# INFORME TÉCNICO DE FISCALIZACIÓN AMBIENTAL

## CENTRAL HIDROELÉCTRICA LOS MAQUIS

DFZ-2020-2744-XI-SRCA

ABRIL 2020

Imagen 2.

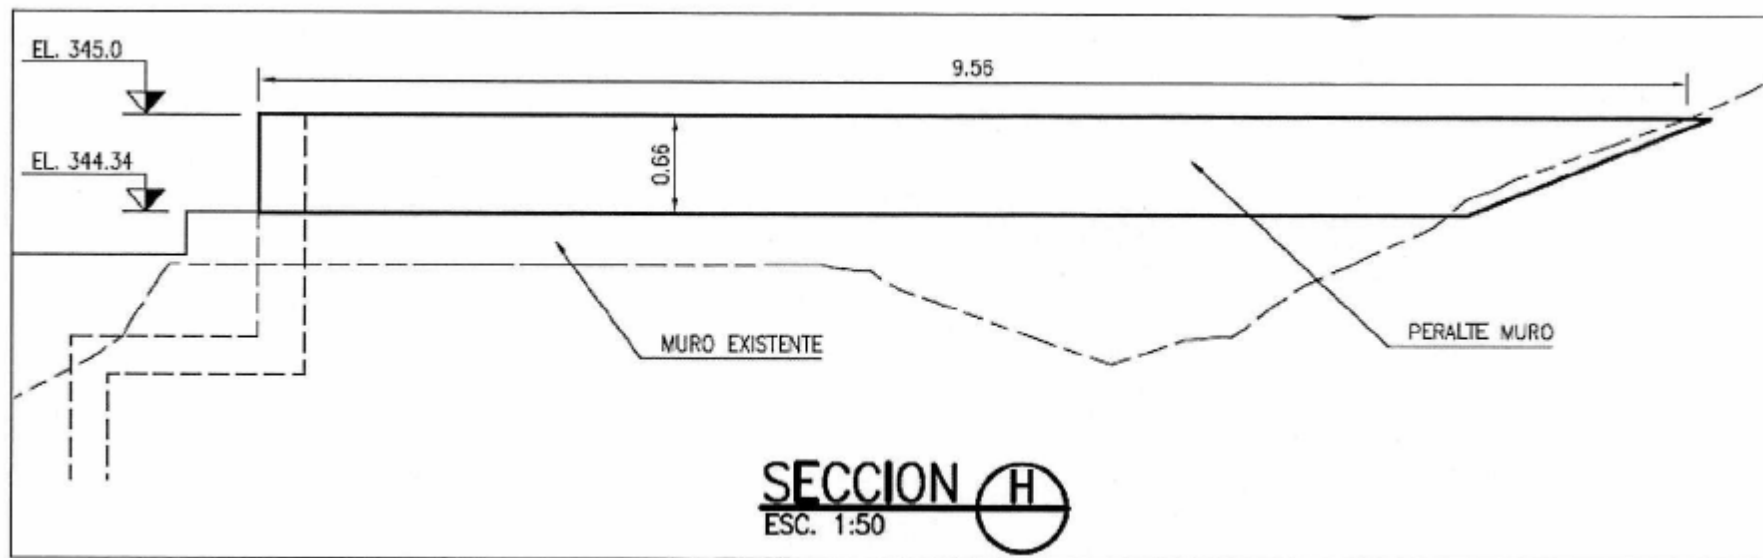
Perfil de referencia del muro lateral existente y peralte proyectado. Se verifica que el muro proyectado es menor a 5 m y, por tanto, su capacidad de embalse es menor a 50.000 m<sup>3</sup>

Imagen 6

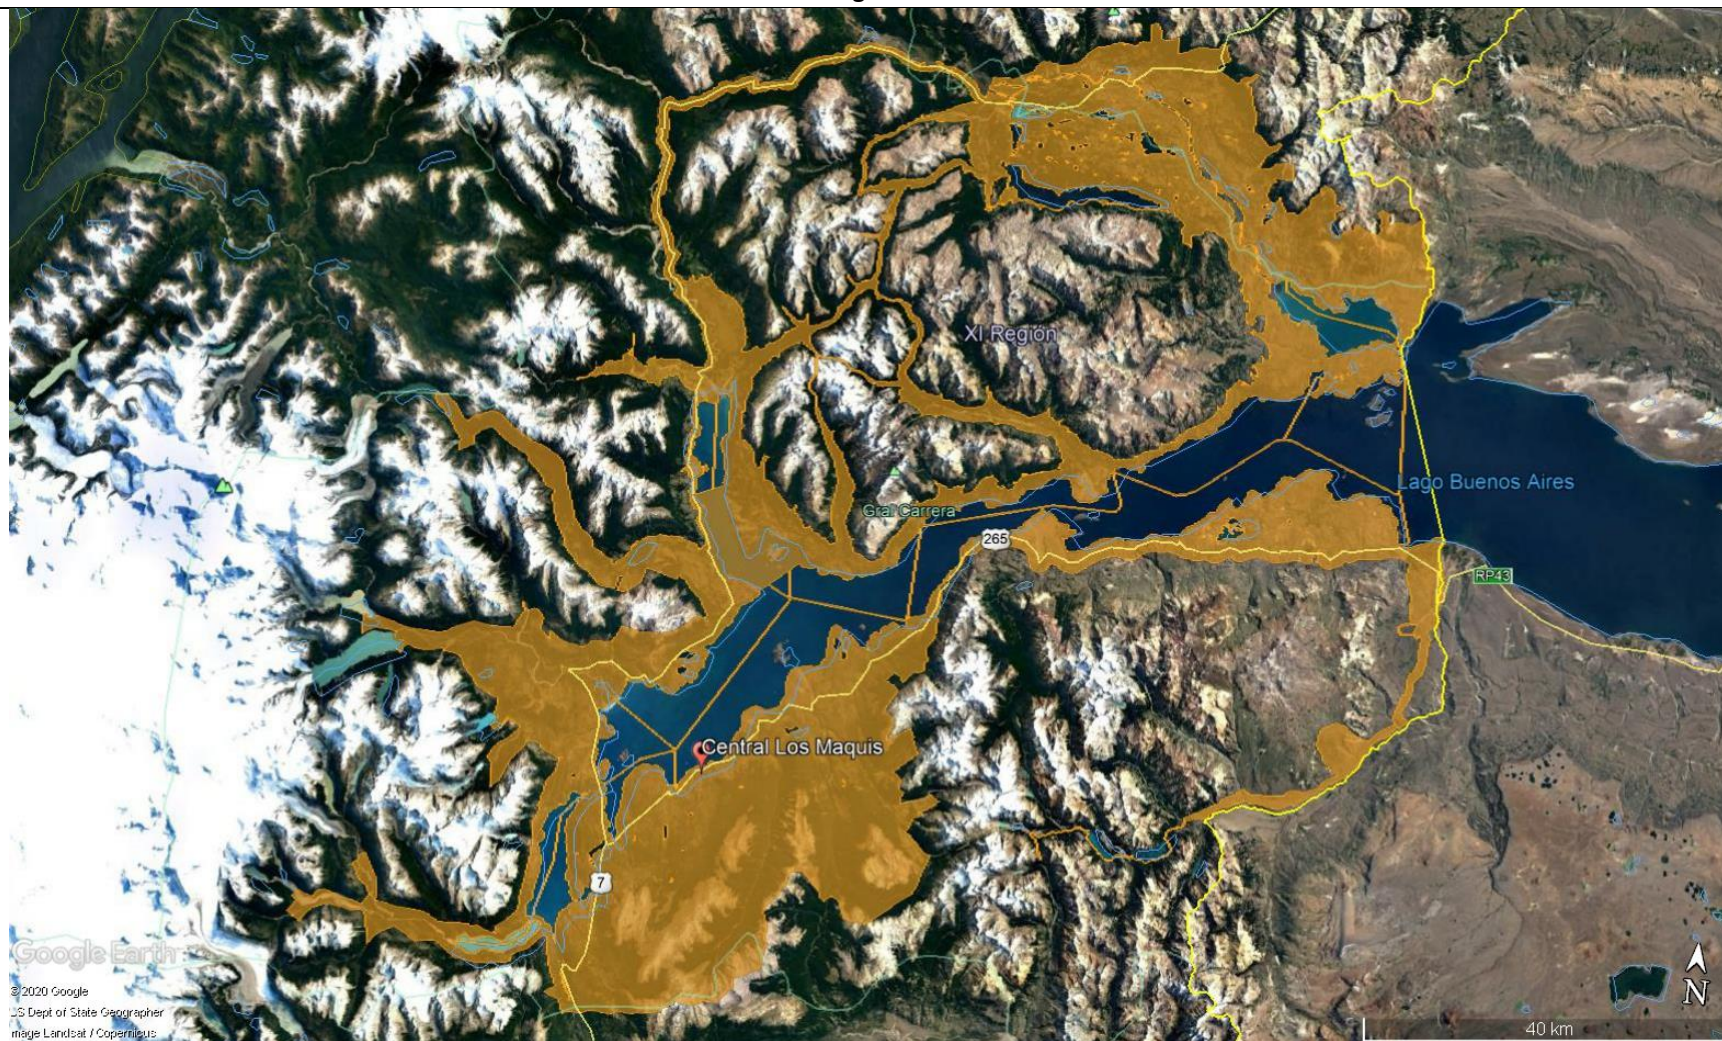
La Zona de Interés Turístico, ZOIT, Chelenko fue creada mediante Resolución N°4, publicada el 5 de enero de 2018, del Ministerio de Economía, Fomento y Turismo. (Anexo 21). La ejecución de las obras está dentro del área definida como parte de la ZOIT Chelenko, según puede ser consultado en la página web de la Subsecretaría de Turismo, en el banner de ZOIT declaradas (<http://www.subturismo.gob.cl/zoit/zoit-declaradas-2/>). (Ver imagen 6).

Imagen 14.

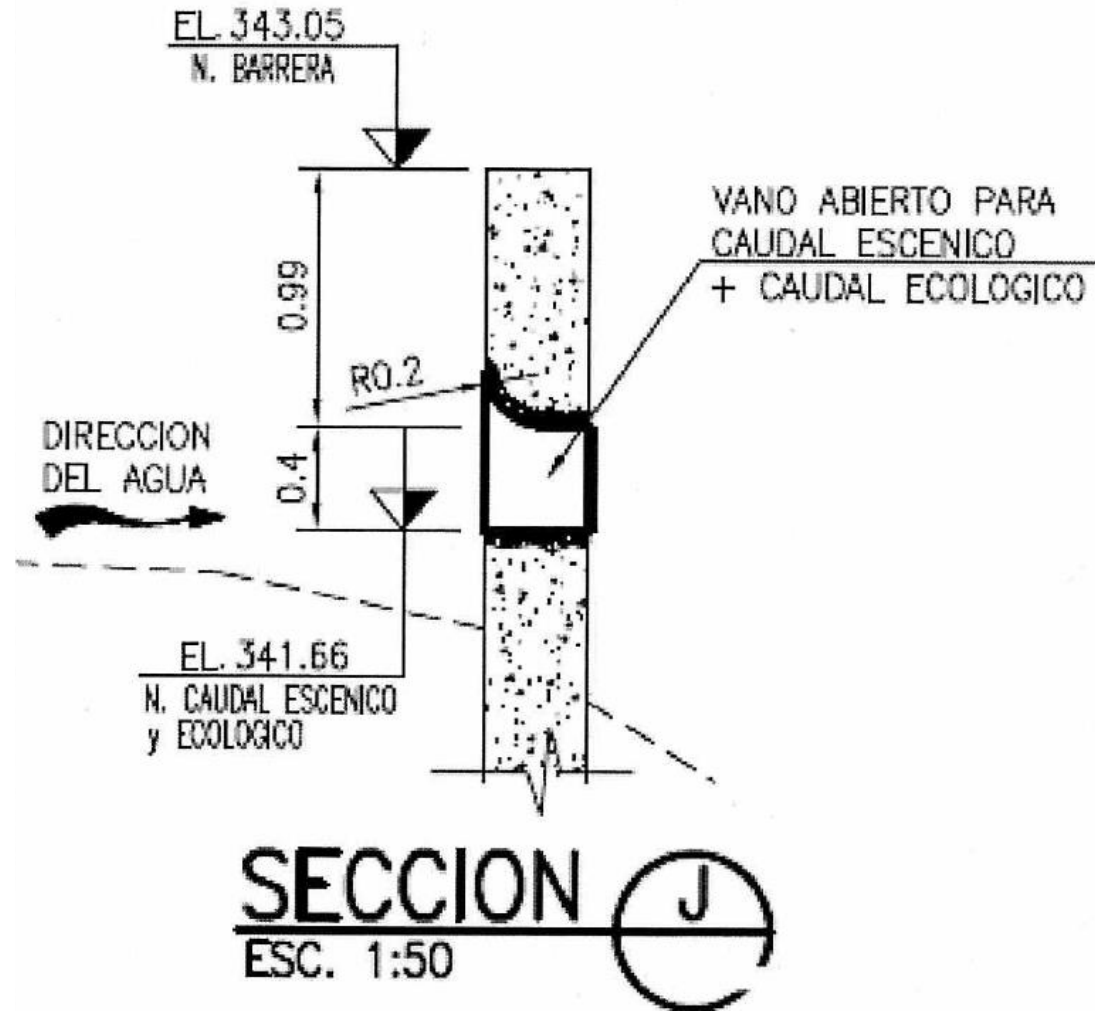
Por otra parte, la empresa se compromete a medir y mantener un caudal escénico de 366 l/s lo que permitiría que el flujo pasante por las cascadas mantenga su esponjamiento y por ende el atractivo paisajístico y/o turístico de las caídas de agua, conservando la belleza escénica del objeto de protección. Este caudal escénico es mas de 10 veces el caudal ecológico establecido en la Resolución D.G.A N° 647, de 20 de noviembre de 2003.

Descripción del medio de prueba: Perfil de diseño de caudal pasante mínimo, que asegure un flujo escénico de 366 l/s

Imagen 15

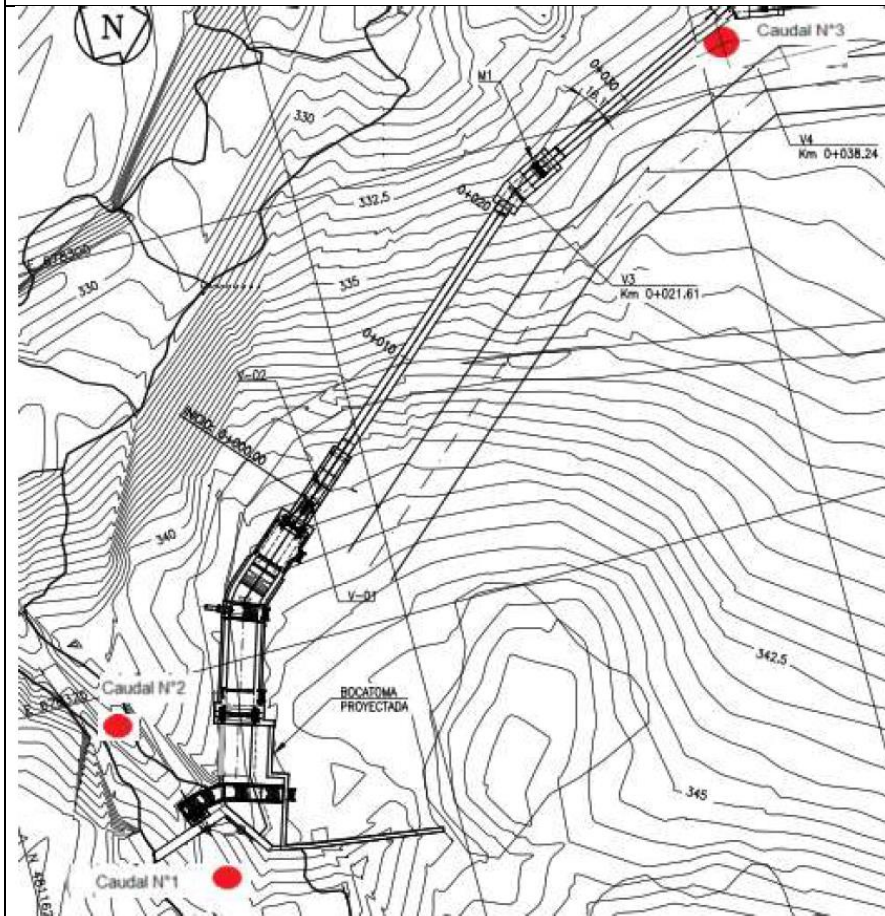
controlará el caudal en 3 puntos distintos; el primero aguas arriba de la bocatoma, el segundo aguas abajo de ésta y, el tercero en la tubería de aducción. (Imagen 15, Anexo 7 “Especificaciones Técnicas Medidores de Flujo”).
